Szervezet:	Összefogás Lakásszövetkezet
Jegyzőkönyv felvételének helye:	Budapest, XVI. Ker., Szolnoki út 4.
Bejárás időpontja:	2021. november 18.
Tűzvédelmi bejárást végezte:	Kovács András (TrendSys Kft.) – Tűzvédelmi előadó

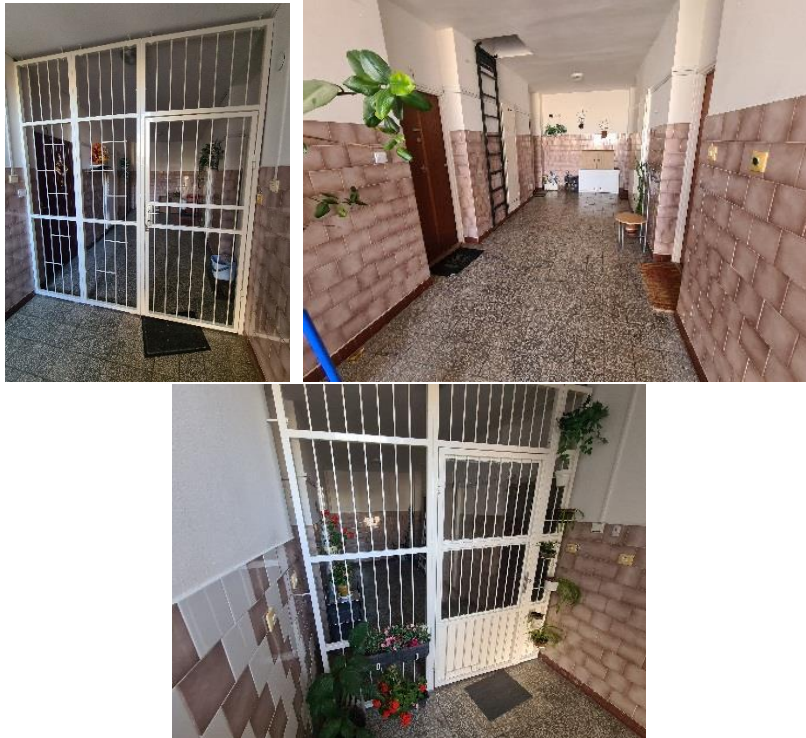
1.) Lépcsőházban, közlekedési útvonalon, éghető anyagot tárolni tilos.

54/2014. (XII. 5.) BM rendelet 104. Lakó- és szállásépületek 205. §

(2) Lakórendeltetésű épületek, épületrészek területén a lakáson kívüli közlekedőkön, lépcsőházakban éghető anyagok és a menekülési útvonalat leszűkítő tárgyak - a (3) bekezdésben foglalt kivétellel - nem helyezhetők el.
